Rapport de contrôle d'installations électriques à basse et à très basse tension

RÉF. 24/2025/126257/D01:1

DATE DU CONTRÔLE 03/12/2025 (16:20 - 17:00)
 ADRESSE DU CONTRÔLE Rue du Houssu 10 - 7141 Morlanwelz

Adresse de l'installation	Rue du Houssu 10 - 7141 Morlanwelz
Type de locaux	Unité d'habitation (maison)
Objet du contrôle	Demande d'attestation de sécurité
Propriétaire	[REDACTED]
Responsable des travaux	[REDACTED]
Dérogations applicables/appliquées	Installations électriques domestiques ancien RGIE (8.2.2.)
Organisme à l'origine du PV précédent	BTV

Schéma(s) unifilaire(s) de l'installation

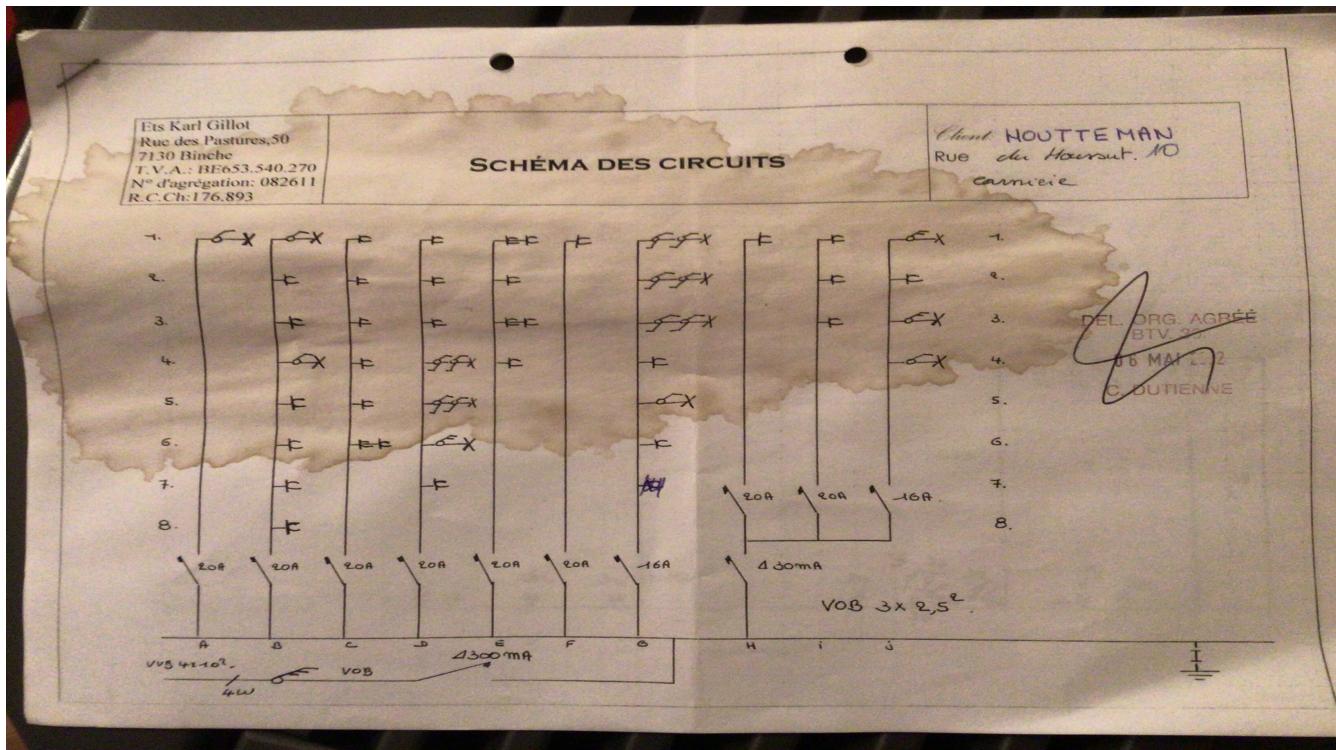
Conformité schéma(s) unifilaire(s) et plan(s) de position	Pas OK	Nombre de tableaux	1 (salon)	Nombre de circuits	10
---	--------	--------------------	-----------	--------------------	----

- Les circuits, les appareils de coupure et/ou les dispositifs de protection ne sont pas repérés de manière claire et visible. - 3.1.3.
- Les schémas unifilaires et plans de position ne sont pas conformes. - 3.1.2.;6.4.6.;6.5.7.;9.1.2.
